## 三菱電機サーボシステムコントローラ テクニカルニュース [ 1 / 5 ]

[発行番号] SSC-D-0003-A

[表題] RD77GF + MR-J4-GF 使用時におけるハードウェアストロークリミット機能に関するお知らせ

[適用機種] RD77GF, MELSERVO-J4 シリーズ

【サーボパラメータ「機能選択D-4 (PD41)」が「0: ストロークリミット常時有効」の場合】

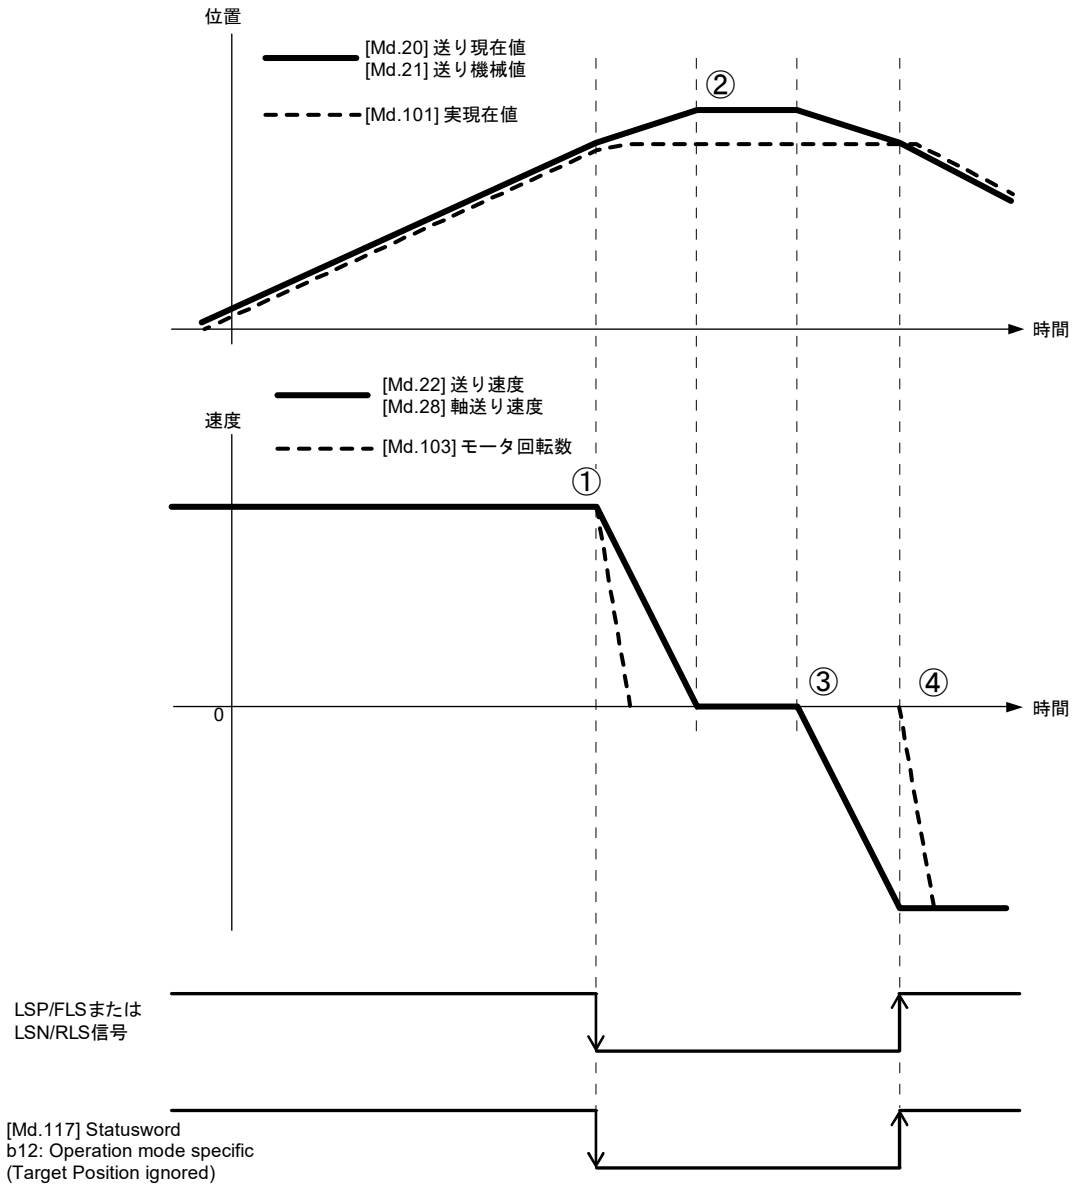
- ①: LSP/FLS または LSN/RLS 信号検出にてシンプルモーションユニット/サーボアンプそれぞれで停止処理を実施します。
- ②: シンプルモーションユニット側の停止処理完了後、モータ実現在値と位置指令との間に差が生じた状態で停止します。(サーボアンプはシンプルモーションユニットからのstroークリミット外への位置指令を無視します。)
- ③: 停止後、stroークリミット内へ移動する方向に手動運転を実施すると、シンプルモーションユニット側の位置指令(送り現在値や送り機械値)、指令速度は更新されますが、サーボモータは動作しません。
- ④: シンプルモーションユニットからの位置指令が“LSP/FLS または LSN/RLS 信号を検出した指令位置”となるとサーボモータはstroークリミット内への動作を開始します。

- サーボアンプのストロークリミット検出した場合に、補間状態やアドバンス同期制御の入力軸・出力軸の関係を保ったまま停止させるには、サーボパラメータ「機能選択 D-4 (PD41)」の「ストロークリミット有効状態選択」を「1: 原点復帰モードのみ有効」に設定してください。
- ハードウェアストロークリミットによる停止によってモータ実現在値と位置指令との間に差が生じている状態で外部入力信号が ON (リミット解除) となると、シンプルモーションの位置指令までモータが急激に動作します。ストロークリミット内へ手動運転を実施してモータ実現在値と位置指令の差を復元してください。  
( [Cd.100] サーボ OFF 指令にてサーボ OFF 状態とすることで、フォローアップを実施しモータ実現在値へ位置指令を復元することも可能です。復元後、再度サーボ ON 状態とし手動運転でストロークリミット内へ移動を行ってください。 )
- ストロークリミット検出によって、シンプルモーションユニットの指令位置がモータ実現在値よりストロークリミット側に停止した場合、ストロークリミット内への手動運転を実施すると、モータ実現在値はコントローラからの指令位置へ追従する動作となります。
